**Unione dei Comuni
Valli e Delizie**
Argenta – Ostellato – Portomaggiore
Provincia di Ferrara

Oggetto: [ID: 8744] Procedura di Valutazione di Impatto Ambientale ai sensi dell'art.23 del D.Lgs 152/2006 relativa al progetto di costruzione ed esercizio di un impianto per la produzione di energia elettrica da fonte rinnovabile solare fotovoltaica denominato "EG Dolomiti – Filo D'Argenta" da realizzarsi in comune di Argenta (FE) di potenza nominale 38,5 MWp collegato alla RTN.

Proponente: EG DOLOMITI S.r.l.

Sito di installazione dell'impianto fotovoltaico

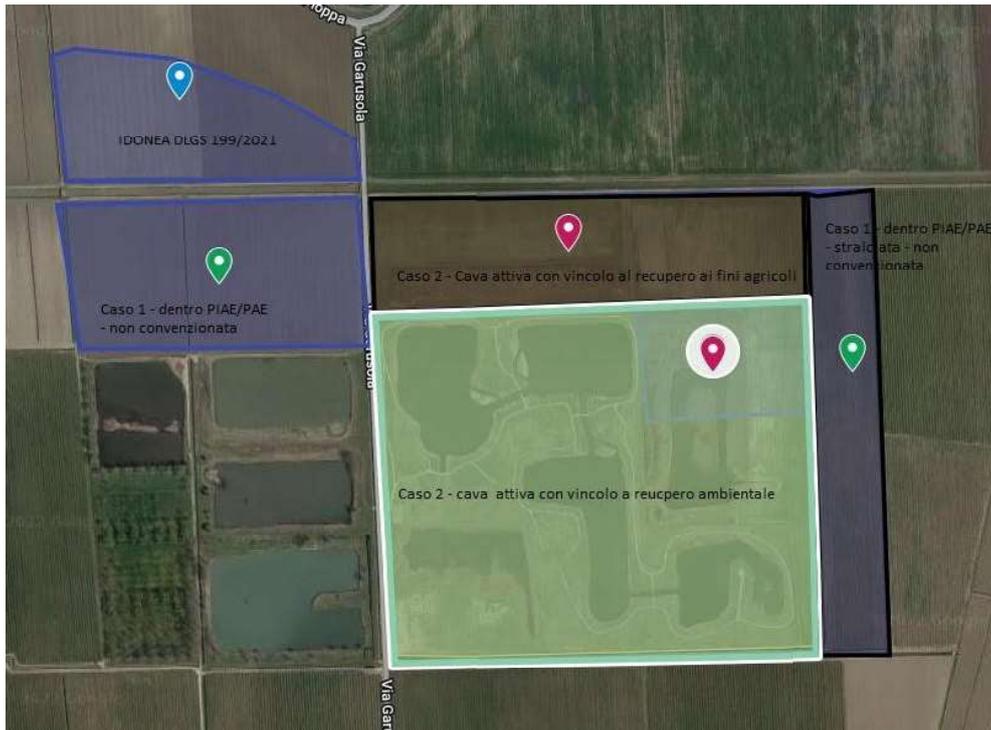
Relativamente al sito di installazione dell'impianto, con riferimento alla cartografica di seguito riportata, si forniscono le seguenti informazioni.

- Lotto A – individuato con il segnalino azzurro, è esterno al Piano Infraregionale per le Attività Estrattive della Provincia di Ferrara PIAE (terzo PIAE 2009-2028), con valore di Piano Comunale Attività Estrattive PAE, approvato con delibera della Giunta Provinciale n. 23 del 25-11-2011 prot. gen. 37503. Attualmente l'area è ad uso agricolo ed esclusa da ambiti vincolati e/o tutelati;

- Lotto B – individuato con segnalino verde, è un'area di potenziale cava in quanto inserita nel PIAE/PAE;
- Lotto C/parte superiore – individuato con segnalino rosso superiore, è un'area del PIAE/PAE, interna al polo di cava attivo denominato Garusola della Cooperativa Agricola Braccianti Giulio Bellini Soc. Coop. A.R.L. con AU dell'Unione dei Comuni Valli e Delizie n. 576/2022, avente validità fino al 29/06/2023. Nello specifico, al termine dell'attività estrattiva, l'area in questione è prevista a recupero agronomico (DGR 29 del 30/07/2014 di conclusione del procedimento di screening ai sensi del Dlgs 152/06 e s.m.i. e LR 9/99 e Accordo di Ripristino sottoscritto tra la Cooperativa e il Comune di Argenta con SP 25 del 3/04/2015);

- Lotto C/parte inferiore - individuato con segnalino rosso su fondo bianco, è anch'essa area del PIAE/PAE, interna al polo di cava attivo denominato Garusola della Cooperativa Agricola Braccianti Giulio Bellini Soc. Coop. A.R.L. con AU dell'Unione dei Comuni Valli e Delizie n. 576/2022, avente validità fino al 29/06/2023. Al termine dell'attività estrattiva, l'area in questione è prevista a recupero ambientale, con realizzazione di area umida (DGR 29 del 30/07/2014 di conclusione del procedimento di screening ai sensi del Dlgs 152/06 e s.m.i. e LR 9/99 e Accordo di Ripristino sottoscritto tra la Cooperativa e il Comune di Argenta con SP 25 del 3/04/2015);

- Lotto C/area ad est - individuato con segnalino verde, incluso nel PIAE/PAE, era un'area di cava di cui al polo Garusola precedente richiamato, ma è stata svincolata con Determinazione n. 496 del 13/12/2017 per completamento delle attività estrattive previste in questa parte della cava e destinata a recupero a fini agronomici.

Trattandosi quindi di cava attiva, per parte dell'area interessata, risulta incongrua la dichiarazione di cui al file "REL 27 – produzioni agricole di pregio", in quanto il Fg. 154 Part. 8 e il Fg. 154 Part. 32 sono al momento area di cava attiva, così come parte del Fg. 154 Part. 21, parte del Fg.154 Part.20 e parte del Fg. 154 Part.7, tutto il Fg. 154 Part.32, mentre le ulteriori particelle interessate dall'intervento (con l'esclusione del Fg. 153 Part. 5 e 6) sono comunque ricadenti nell'ambito del PIAE/PAE sopra indicato.
